Bilag 2 Henvendelser modtaget i høringsperioden

Emne: Høringssvar: Ørestad Syd tillæg 2 - lokalplanforslag (2014-0234471). Afsender: Derya Balci

Indsigelse imod Forslag til Tillæg nr. 2 til Lokalplan nr. 398-1 "Ørestad Syd", Amager Vest

4. Højden på ny bebyggelse vest for 8-tallet bør reduceres fra maks. 34 meter til maks. 27 meter

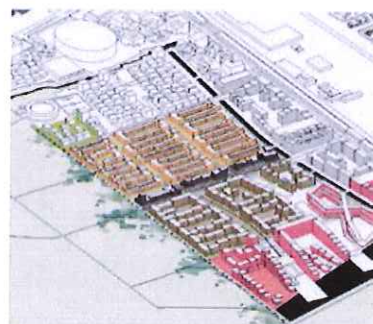
4.1 Vi gør indsigelse imod at bebyggelse i "Hesteskokarreen" og langs Richard Mortensens Vej syd for Asger Jorns Alle må opføres i 34 meters højde.

Vi ønsker, at den maksimale højde nedsættes til maks. 27 meter langs den aktuelle del af Richard Mortensens Vej. De dele af "Hesteskokarreen", som er opført i 11 etagers /34 meters højde virker meget anmassende i området (se bilag 2). En lukning af karreen med en ny bygning i samme højde vil medføre et meget uheldigt arkitektonisk udtryk og give meget skygge.

Pladsrum i lokalplan 398
tillæg 1 Jf § 7 Stk. 3
og tegning 4B

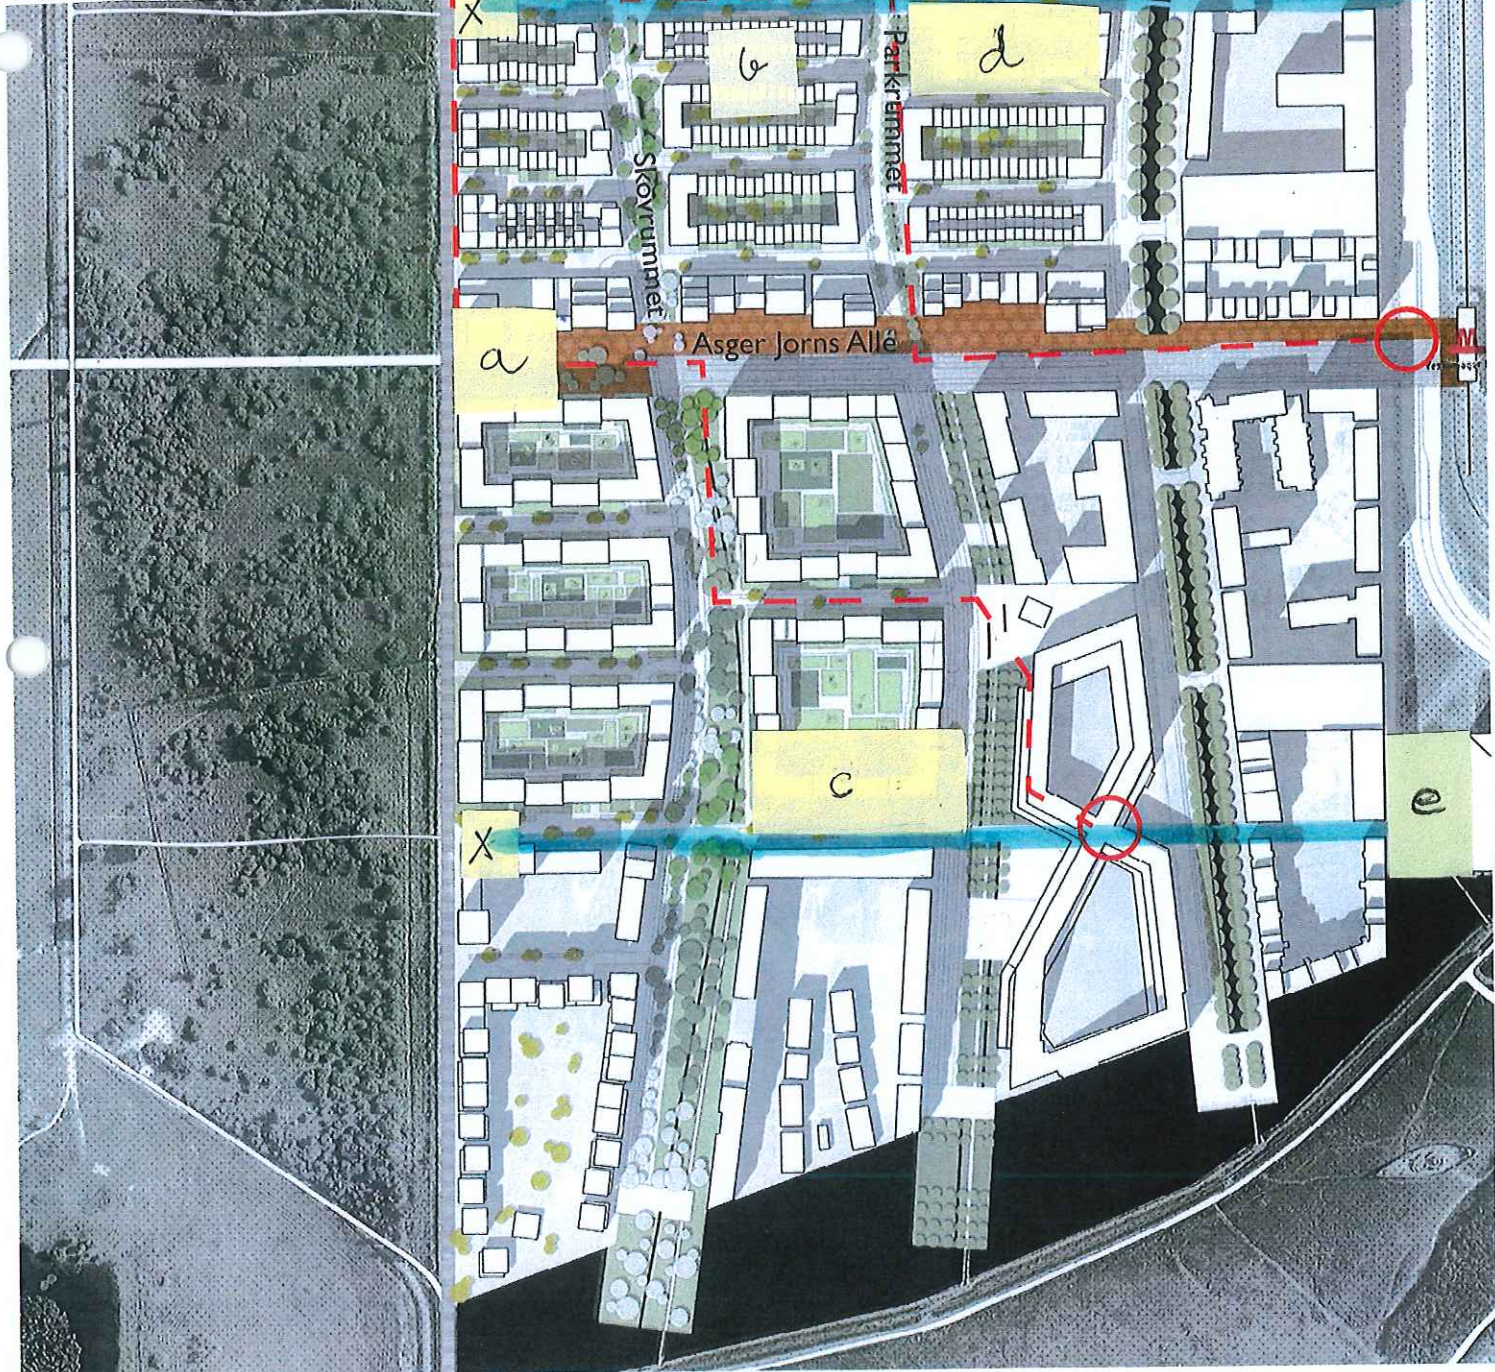
- a Kirke/skoleplads, cirkus, marked o.l.
- b Byens dagligstue, musik, teater o.l
- c Boldspil/skøjteløb
- d Skateboard/streetbasket
- e Kunstpladsen er etableret
- x To mindre pladsrum
"Byens terrasse" mod
Kalvebod Fælled

Blå streg viser to
overvejende bilfri stier

Bilag 2

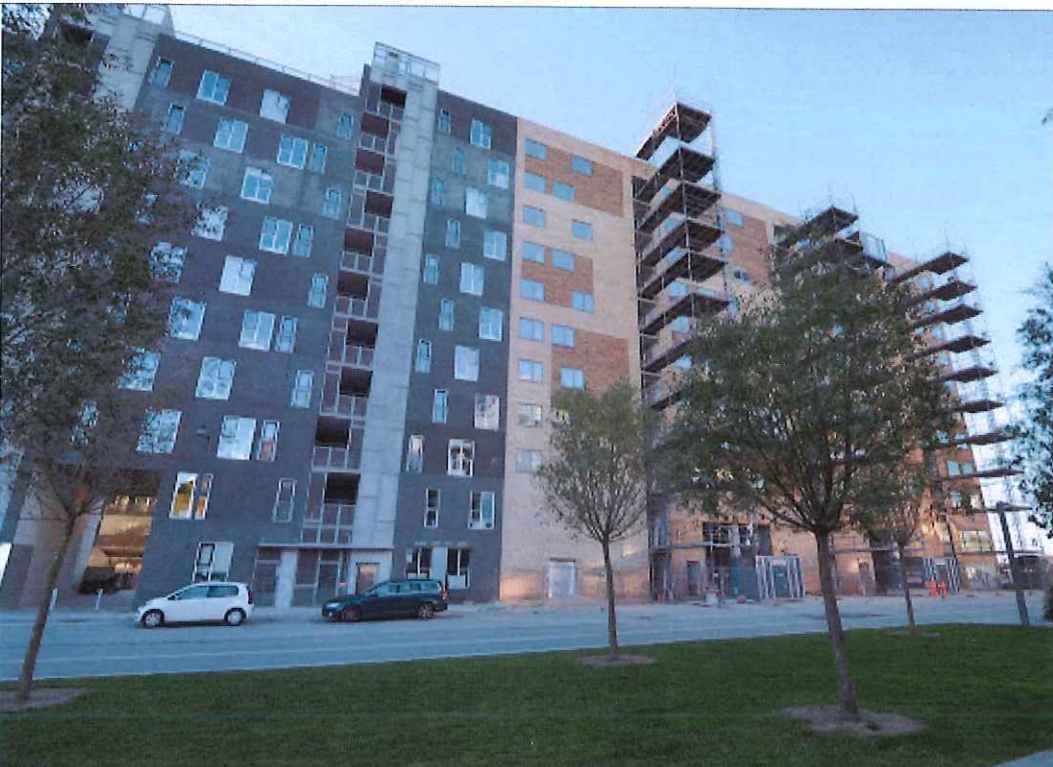
Eksisterende
bebyggelse langs
Richard
Mortensens Vej

Den nordligste og
højeste del af
"Hestesko-kareen"
på Richard
Mortensens Vej
